OGGETTO: VALUTAZIONI ARTA RELATIVAMENTE AL PROCEDIMENTO DI RIESAME CON VALENZA DI RINNOVO AI SENSI DELL'ART. 29-OCTIES, COMMA 3, LETT. A DEL D.LGS.152/2006.

Nominativo impianto: Polo tecnologico per il trattamento dei Rifiuti Urbani CIVETA.

Localizzazione impianto: Cupello (CH), Loc. 'Valle Cena'.

Tipo di procedimento: Riesame con valenza di Rinnovo ai sensi dell'art. 29-octies, comma 3, lett. a del D.lgs.152/2006AIA dell'AIA n. DPC026/02 del 23/07/2015 e ss.mm.ii.

Stralcio profilo 1 tavola 7

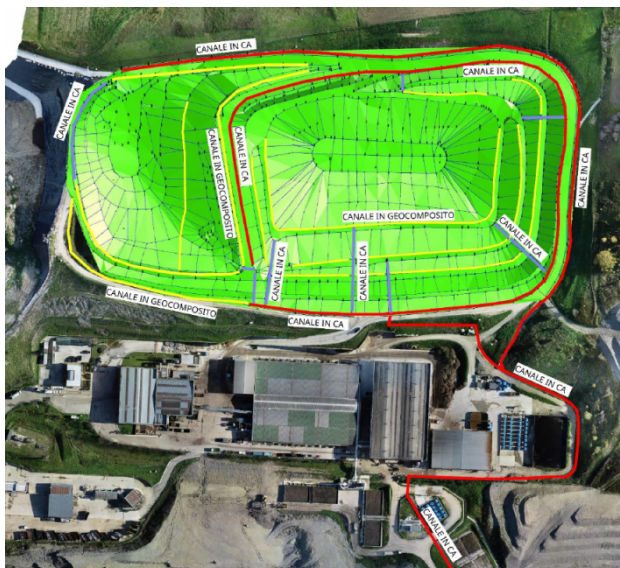
Esaminati i profili delle sezioni con il pacchetto di chiusura, si segnala quanto segue:

Anche nelle aree perimetrali deve essere garantito che sui rifiuti sia posto il pacchetto completo di chiusura, mentre dalle sezioni prodotte tale pacchetto sembra ridursi:

Se necessario, occorre spostare le canalette di drenaggio in modo da potersi raccordare con il profilo perimetrale finale della discarica garantendo che sui rifiuti sia realizzato il pacchetto completo.

Alcuni particolari paiono di difficile realizzabilità, come a titolo esemplificativo quello di seguito riportato:

Si reputa pertanto opportuno aggiornare le tavole con quanto sopra ovvero fornire chiarimenti esplicativi.

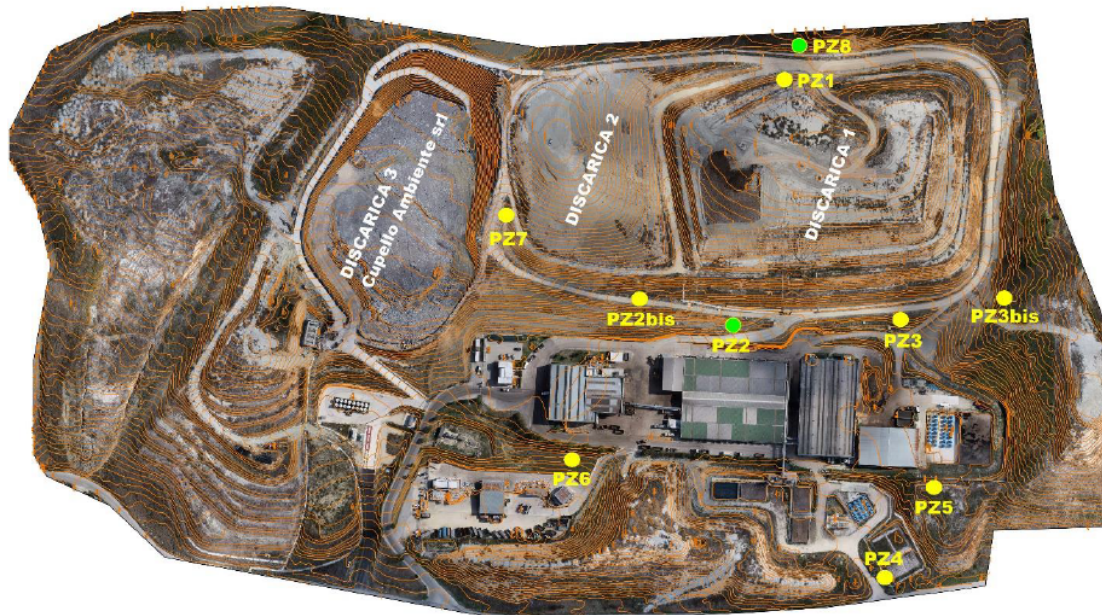
- ⇒ Chiarire la motivazione della scelta di realizzare canalette in geocomposito invece di CA oppure del tipo prefabbricato, specificando se tale scelta si limita alle fasi di copertura provvisoria oppure se si intende adottarla anche per la chiusura definitiva.

- ⇒ Si evidenzia inoltre che occorre produrre le planimetrie e sezioni della rete di regimazione delle acque meteoriche che sarà realizzata in fase di chiusura provvisoria e quella che sarà realizzata in fase di chiusura definitiva.

- ⇒ Chiarire le motivazioni per cui nella planimetria di Tav. 11 le canalette in cemento armato sono rappresentate con due colori differenti. Inserire quindi una legenda esplicativa indicando le caratteristiche costruttive associate a ciascun colore.

- ⇒ Fornire i dettagli dello studio effettuato per dimensionare le canalette in funzione degli eventi meteorici attesi. In base a quanto previsto al punto 2.3 dell'All.1 al D. Lgs. 36/2003 e ss.mm.ii., *“le acque meteoriche devono essere allontanate dal perimetro dell'impianto a mezzo di idonee canalizzazioni dimensionate sulla base delle piogge più intense con tempo di ritorno di almeno 10 anni e incrementate di un ulteriore 30%.”*
